**MEMOIRE DE REPONSE**

**TIERCE EXPETISE**

**SUR LE DOSSIER DE DEMANDE D'AUTORISATION  
D'EXPLOITER (DDAE) VISANT A SUPPRIMER LES  
REJETS DE BOUES ROUGES**

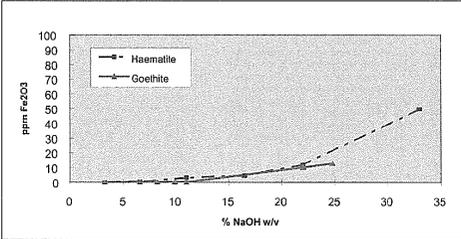
<b>Remarque n°33</b>	Dans le rapport relatif au calendrier de mise en œuvre des scénarii étudiés, et en particulier dans le paragraphe relatif à la sous-alternative 1, il est prévu une durée de 2 ans pour la demande d'autorisation d'exploiter. Des précisions sur cette durée ont été demandées au pétitionnaire.	<i>La consommation et donc le stockage de grandes quantités d'acide nécessiteront l'ajout d'une rubrique ICPE complémentaire à l'AE de l'usine (n° 1611). En fonction de la taille requise du stockage, Alteo pourra être soumis au régime de Déclaration (50 à 250 tonnes, délai approximatif 6 mois) ou à celui de l'Autorisation (&gt; 250 tonnes, 24 mois de délai).</i>	La réponse apportée est satisfaisante.	100	7.4 Evaluation sommaire du délai de mise en œuvre de la solution combinée	Pas de réponse requise
<b>Remarque n°34</b>	Suite à la présentation de ce Gantt prévisionnel de mise en œuvre de la solution combinée, il a été demandé au pétitionnaire de se prononcer sur ce calendrier.	<i>Le calendrier prévisionnel de mise en œuvre de cette solution combinée et établi par le pétitionnaire est présenté au Tableau 17 et au Tableau 18 donnés en fin de cette annexe.</i>	La réponse apportée est satisfaisante.	101	7.4 Evaluation sommaire du délai de mise en œuvre de la solution combinée	Pas de réponse requise
